Referat fra oppstartsmøte - Detaljregulering for Tangen renseanlegg

Informasjon om saken	
Saksbehandler	Mari Ingeborg Bjør Hognestad, avdeling Plan øst
Arbeidstittel	Detaljregulering for Tangen renseanlegg
Adresse/stedsnavn	Lystadveien 140, 1920 Sørumsand
Plantype	Detaljregulering

Informasjon om oppstartsmøtet	
Når	12. januar 2026
Hvor	Lillestrøm rådhus
Møtedeltakere	<u>Fra kommunen:</u> (PØ) Mari Hognestad, Saksbehandler Plan øst Ida Harms, planressurs Plan øst <u>Fra forslagsstiller:</u> (FS) Jardar Nymoen, SWECO Eirik Rismyhr, MIDTRE ROMERIKE AVLØPSSELSKAP IKS (MIRA) Lars Enander, SWECO, representerer MIRA
Referent	Mari Hognestad

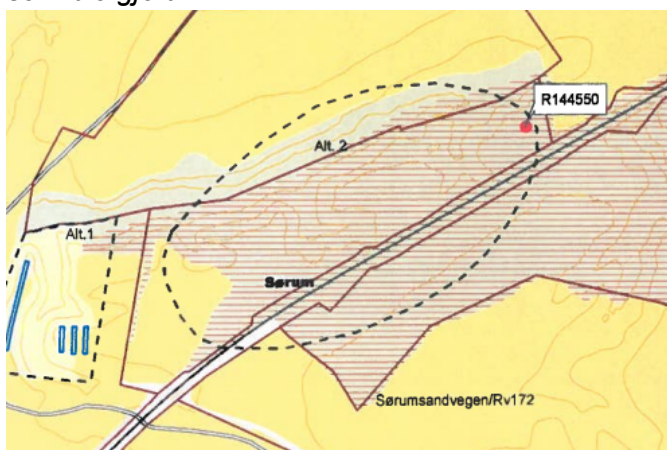
FS stilte spørsmål ved om det ble gjort arkeologisk utgravninger ifm. gjeldende regulering. PØ skal undersøke.

Akershus fylkeskommune gjennomførte arkeologiske registreringer av området i mai, november og desember 2011. Figur 1 viser området som ble undersøkt og funnet som ble gjort.
